改善箇所説明図

改善の内容

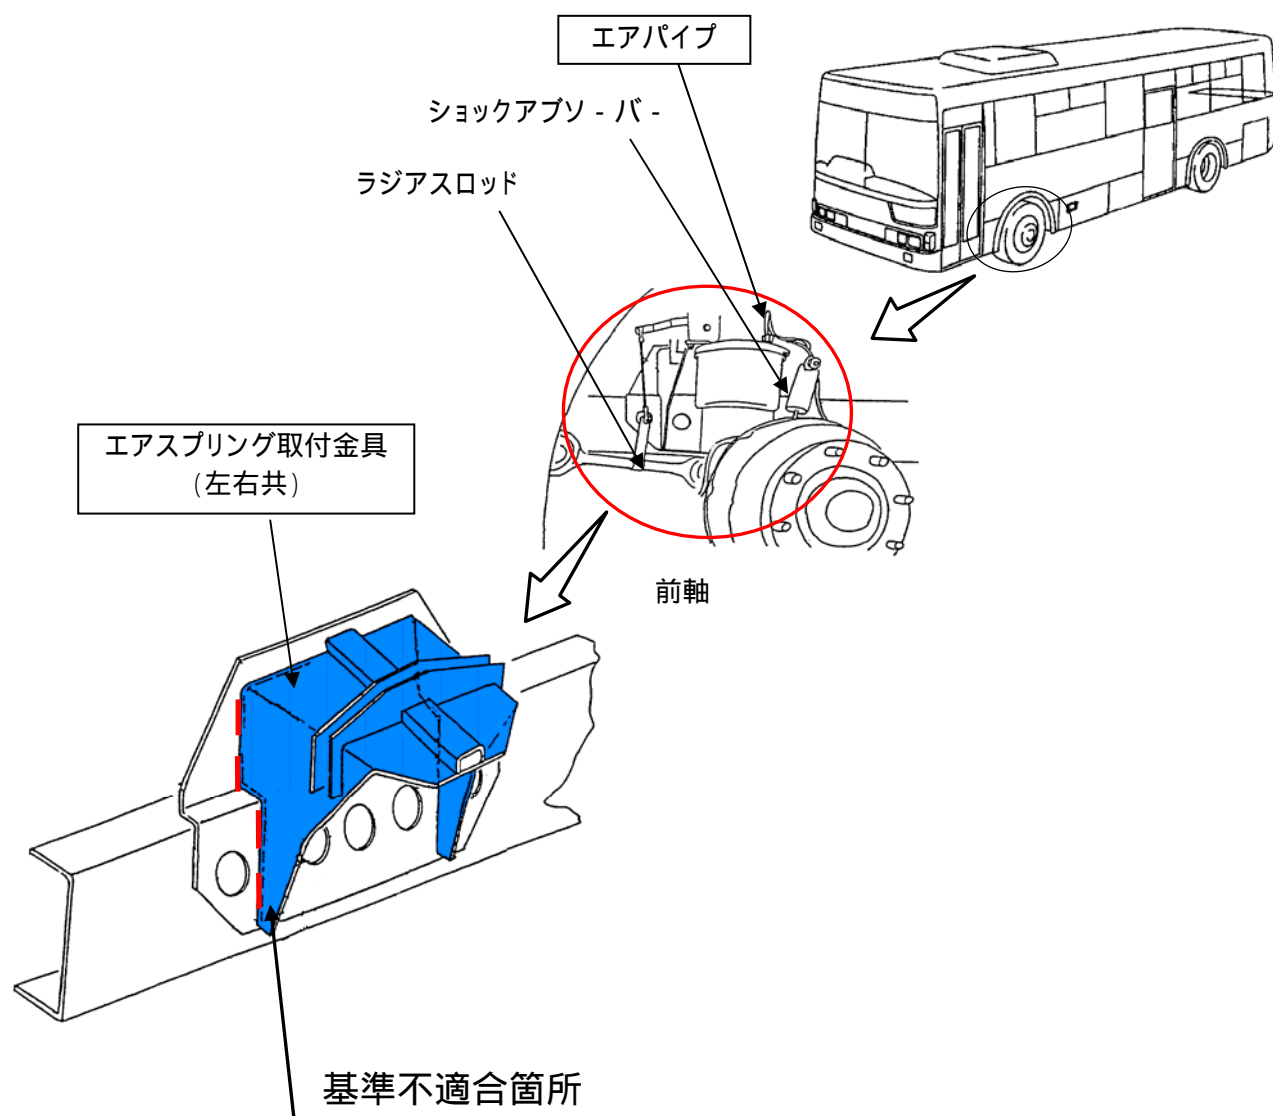
前軸のエアスプリング取付金具の溶接強度が不足しているため、車両振動等により、当該取付金具の溶接がはがれて、当該取付金具がぐらつくものがある。そのため、エアスプリングにエアを供給するパイプが損傷し、最悪の場合、エアが漏れ、走行不能になるおそれがある。

全車両、当該取付金具の溶接補修を行う。なお、エアスプリングにエアを供給するパイプを点検し、損傷しているものはパイプを新品に交換する。
